Erweiterung Grundschule-Mensa - Fertigstellung 2012

PROJEKT Brandschutzsanierung in der Bliesschule Ludwigshafen am Rhein			
BAUHERR Stadt Ludwigshafen am Rhein Gebäudemanagement Dezernat 4-13			
SEEPE und HUND freie architekten bda walterhöfstr. 9 67069 Ludwigshafen parkstraße 41 67655 Kobernauheim TELEFON 0049 631/36295-0 TELEFAX 0049 631/36295-55 MAIL: architekten@seepeundhund.de			
DATUMNAME -----		03.02.2012	
PLANNHALT GRUNDSCHULE GRUNDRISS ERDGESCHOSS		PLANNUNGSPHASE BRANDSCHUTZ ENTWURFSPLANUNG	
GEZEICHNET BI- 2.1	INDEX	GEZEICHNET JW / CS	MASSSTAB 1:200

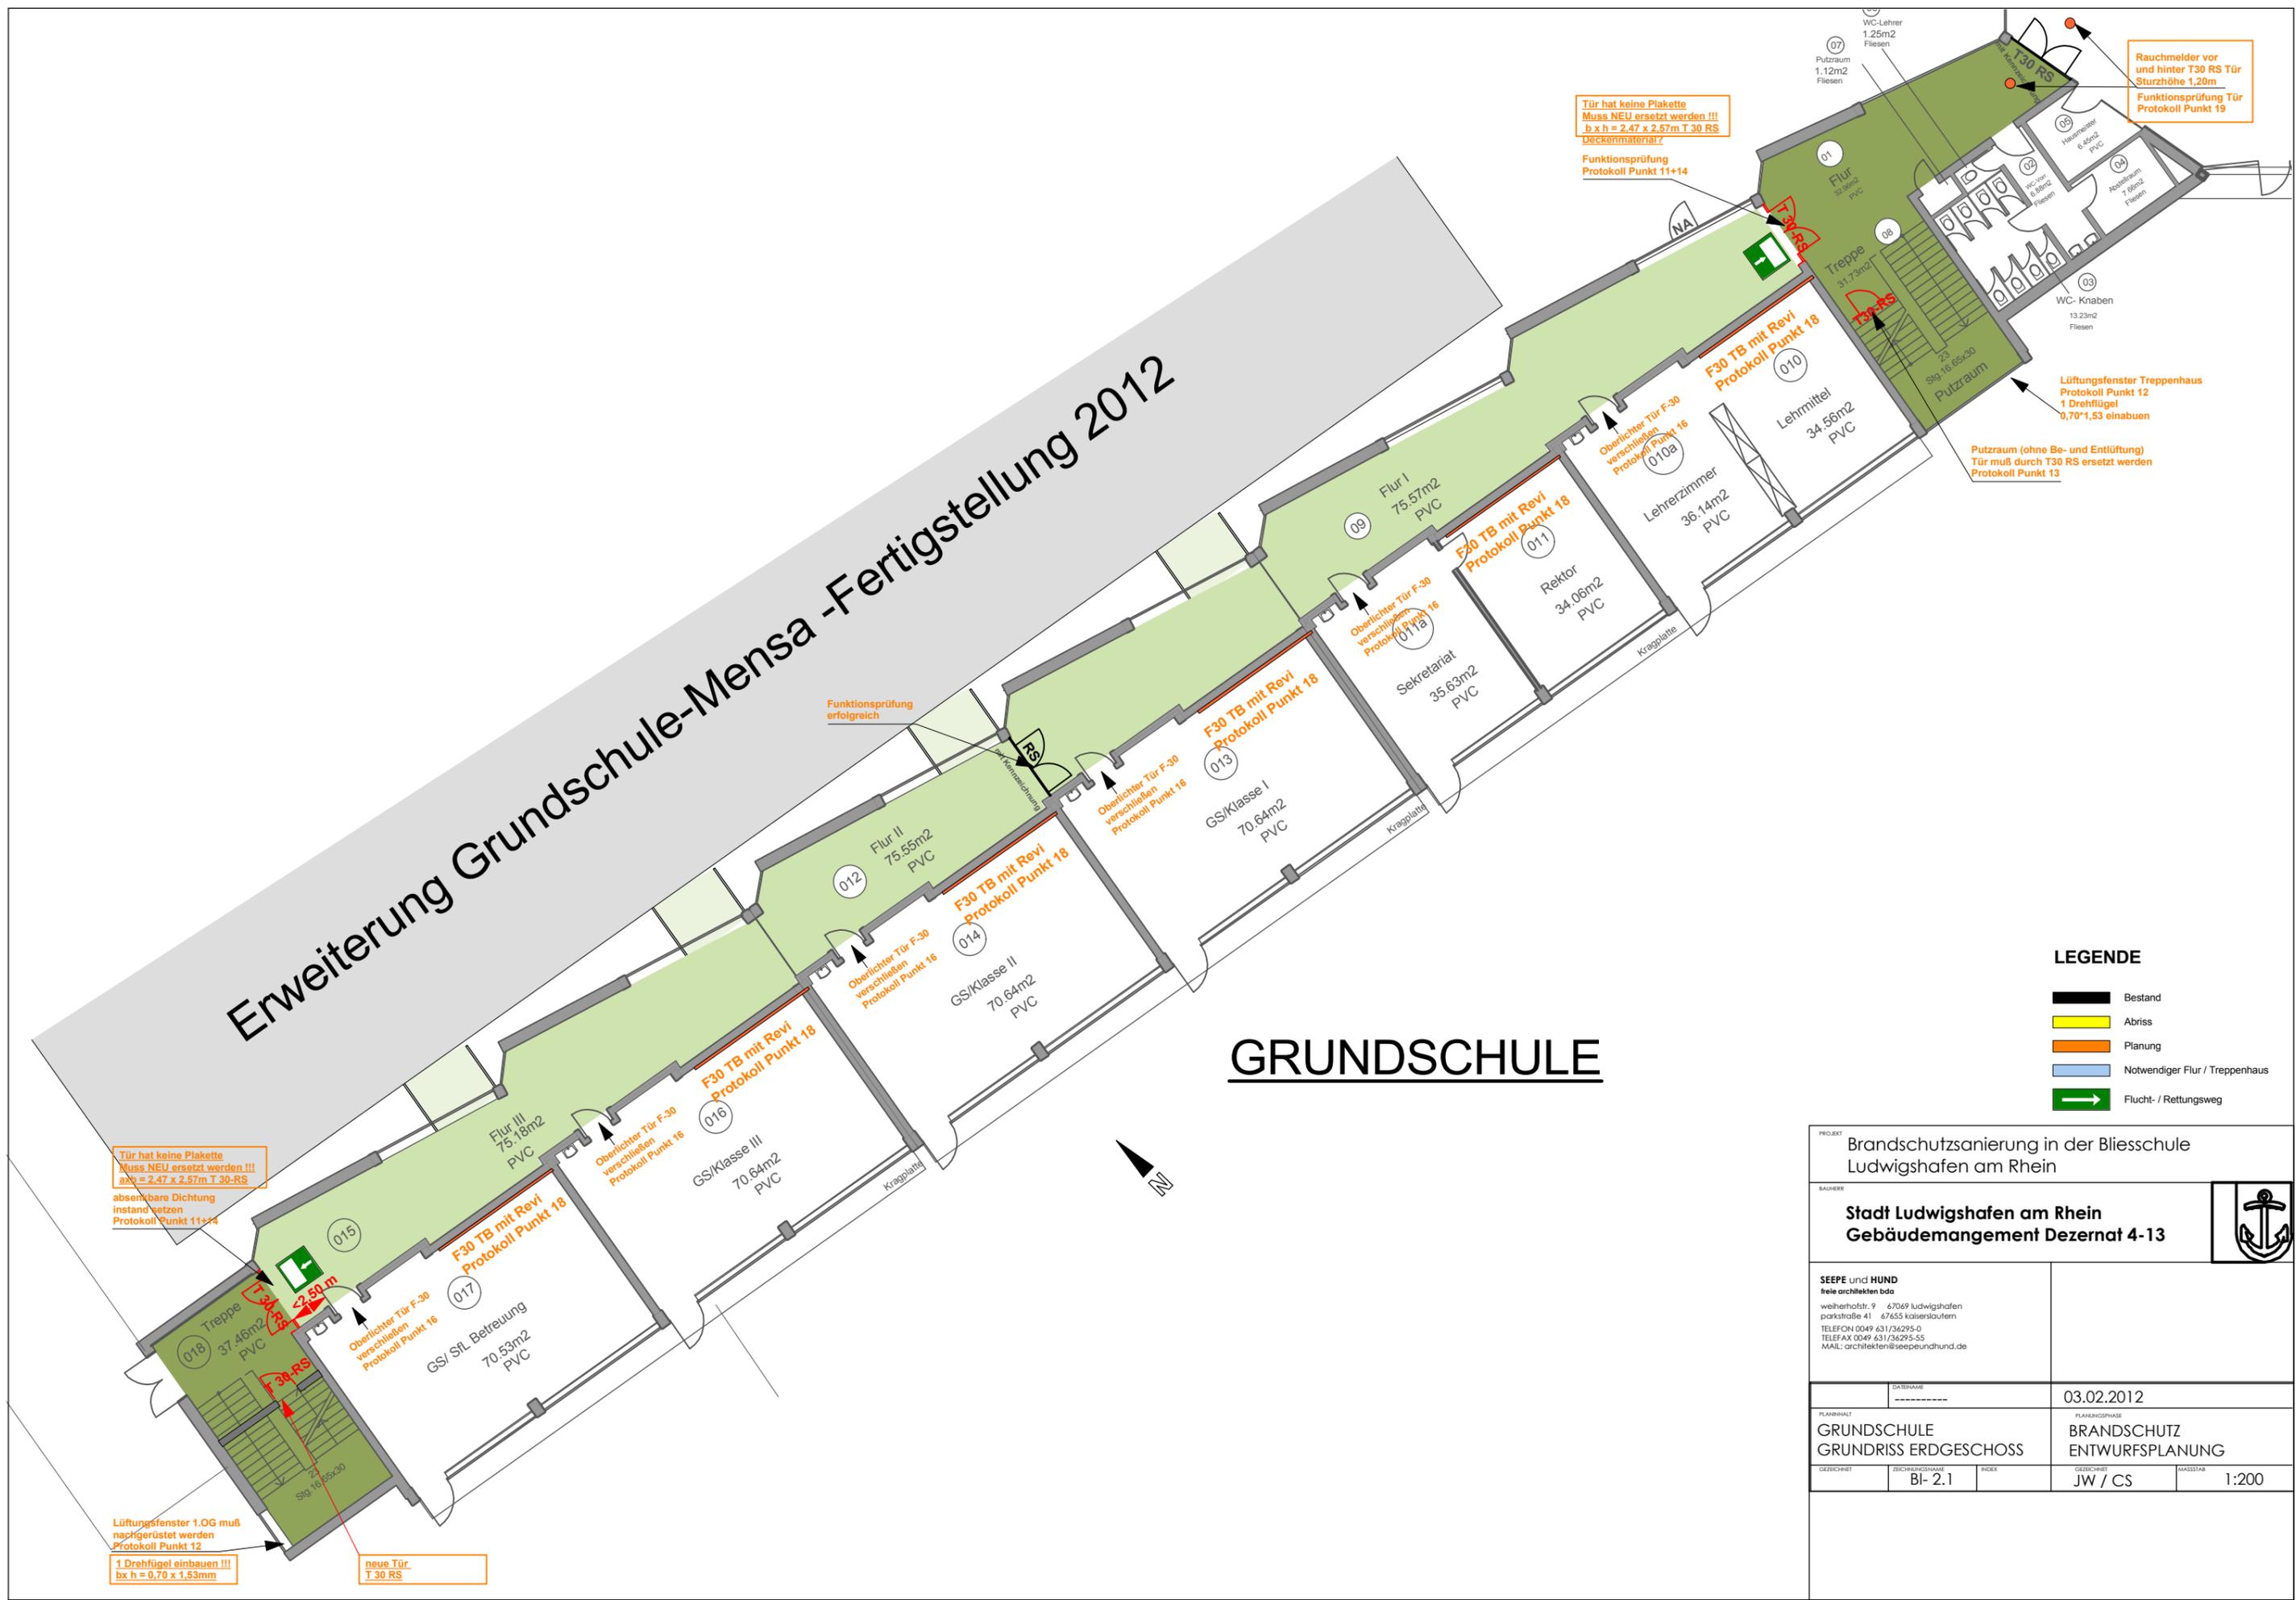
Tür hat keine Plakette
Muss NEU ersetzt werden !!!
b x h = 2,47 x 2,57m T 30 RS
Deckenmaterial?
Funktionsprüfung
Protokoll Punkt 11+14

Rauchmelder vor
und hinter T30 RS Tür
Sturzhöhe 1,20m
Funktionsprüfung Tür
Protokoll Punkt 19

Lüftungsfenster Treppenhaus
Protokoll Punkt 12
1 Drehflügel
0,70*1,53 einbauen

Putzraum (ohne Be- und Entlüftung)
Tür muß durch T30 RS ersetzt werden
Protokoll Punkt 13

Tür hat keine Plakette
Muss NEU ersetzt werden !!!
axb = 2,47 x 2,57m T 30-RS
absenkbare Dichtung
instand setzen
Protokoll Punkt 11+14

Lüftungsfenster 1.OG muß
nachgerüstet werden
Protokoll Punkt 12
1 Drehflügel einbauen !!!
bx h = 0,70 x 1,53mm

neue Tür
T 30 RS
